Onderwerp: Verzoek tot wijziging van voorschriften beschikking GXO Eindhoven 3

Het gaat hierbij om de vraag voor een wijziging op de huidige voorschriften in de omgevingsvergunning aangaande de batterij-opslag in hal A, B en C van Eindhoven 3.

5.1.4 Opslag van pallets met 'los verpakte litium-ion energiedragers in kartonnen omverpakking' dient als volgt plaats te vinden:

Fig. 2.4.5.5-2 In-rack sprinkler layout for Li-ion cells/modules/batteries in double-row rack storage arrangements

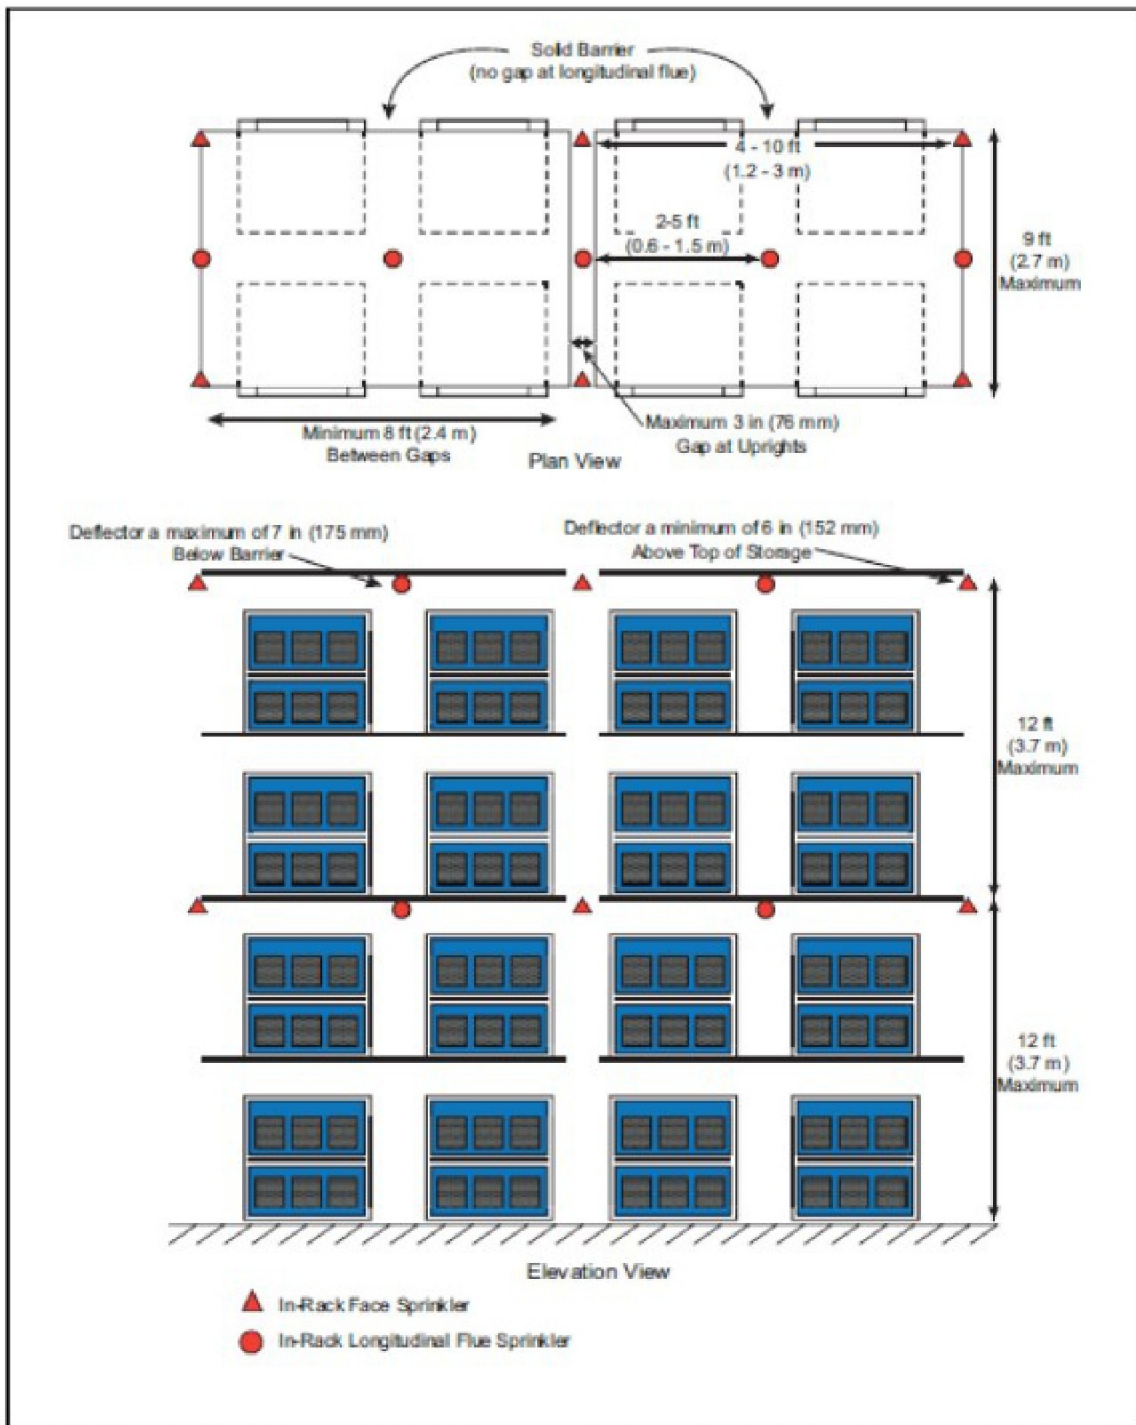
Voor de dichte legborden geldt, conform de onderstaande figuren, voor wat betreft de verticale afstanden, dat er elke maximaal 3,7 meter moeten worden voorzien met stellingsprinkler, conform de hieronder weergegeven patronen.

De genoemde maximale hoogte van 4,5 meter willen we verhogen naar 7, m meter conform de nieuw FM global FM 7-112.
